LOCALISATION DES POUTRES FLOQUEES

HLS VHO Zone CN5 et CN6	Niveau 10	Phase AVP	Projet	Date 29.01.26	Par JB	Echelle 1/200°	Format A3
--	----------------------------	--------------	--------------	--------	------------------	-----------	-------------------	--------------

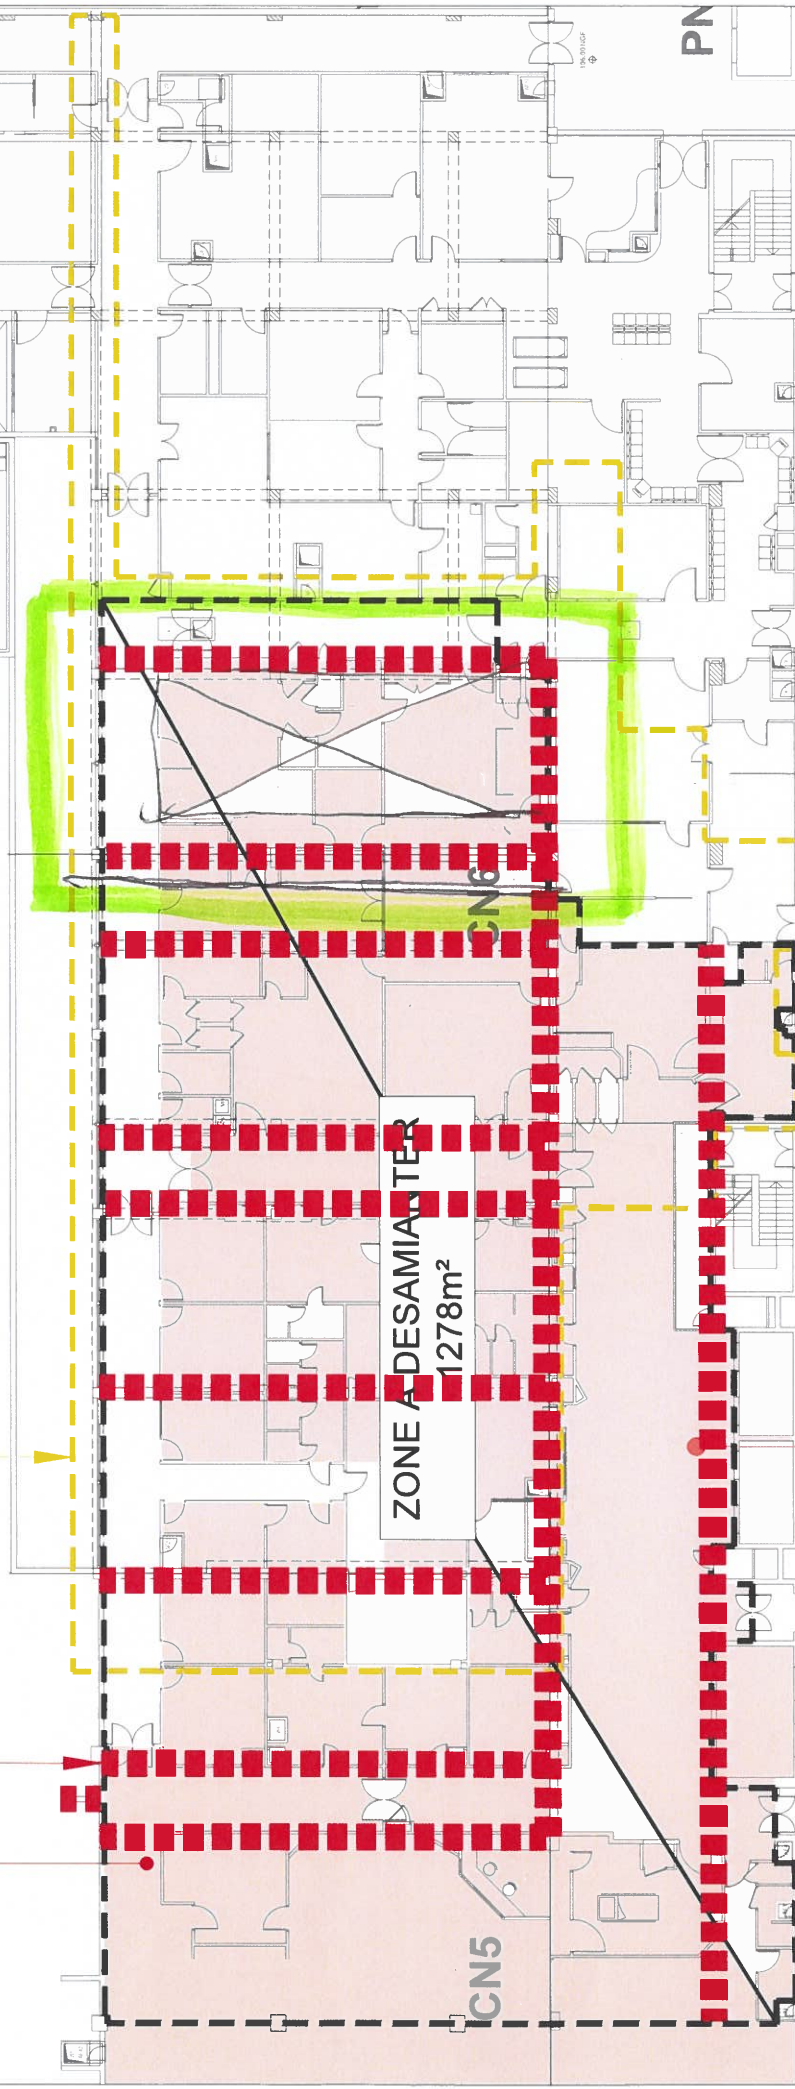
NB : Le positionnement des portes de recouvrements des circulations devra être révisé afin d'être conforme à la réglementation incendie
